**PROJET D'EXTENSION DU CAMPING DE SAUMUR
COMMUNE DE SAUMUR (49)**

**ANNEXE N°8 : PRISE EN COMPTE DE LA DEMANDE
DE COMPLEMENTS DE LA DREAL PAYS DE LA
LOIRE DU 31/01/2018**

La présente annexe constitue la réponse au courrier de la DREAL des Pays de la Loire du 31 janvier 2018 portant sur le formulaire de demande d'examen au par cas préalable à la réalisation d'une étude d'impact pour le projet d'extension du camping de Saumur.

Figure 2 : boisement susceptible d'accueillir des installations nouvelles

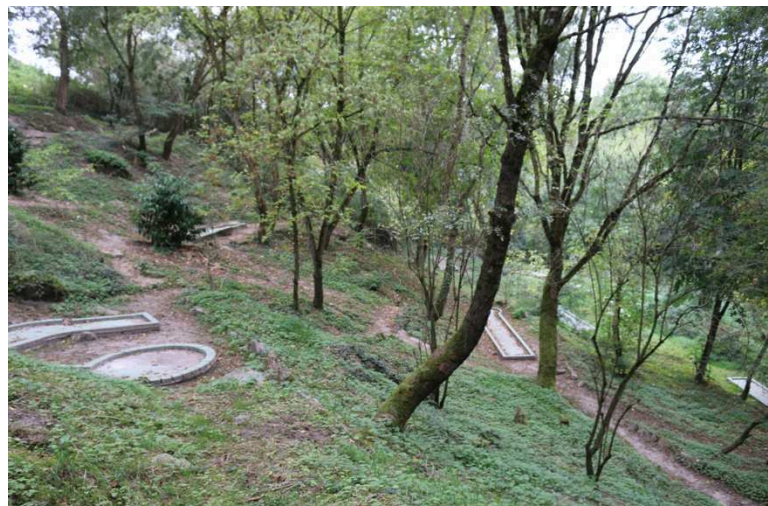
- ➔ **Complément 1 : « Il est mentionnée que le projet ne fera pas l'objet d'une procédure de défrichement : pour autant il s'agit de préciser ce qu'il adviendra des parties boisées sur les parcelles en question »**

Huttopia ne procède à aucun abattage d'arbre ni modification du sol. L'état boisé des parcelles est intégralement conservé.
Il s'agit d'une caractéristique du label « Huttopia »

Les arbres sont conservés et la partie du boisement considéré est peu densifiée (présence d'un mini golf).

Figure 4 : Vue directe (70 mm) depuis la RD751 en pied de coteau

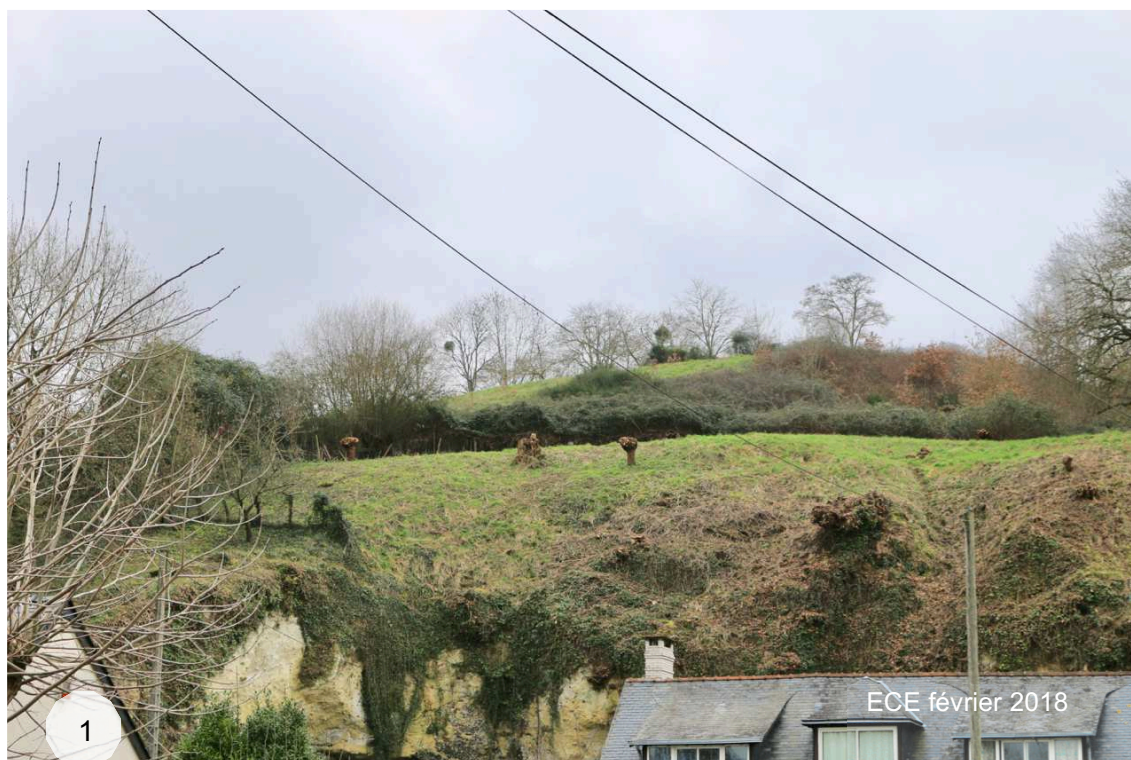
- ➔ **Complément 2 : « La situation du projet dans le bien inscrit au patrimoine mondial de l'UNESCO appelle un traitement à part entière quant à l'appréciation des impacts et les mesures prises, le cas échéant »**

Il n'existe qu'une seule fenêtre de co-visibilité du projet sur une centaine de mètres en pied de coteaux à la Mimerolles sur la route touristique RD751 (Figure 4).
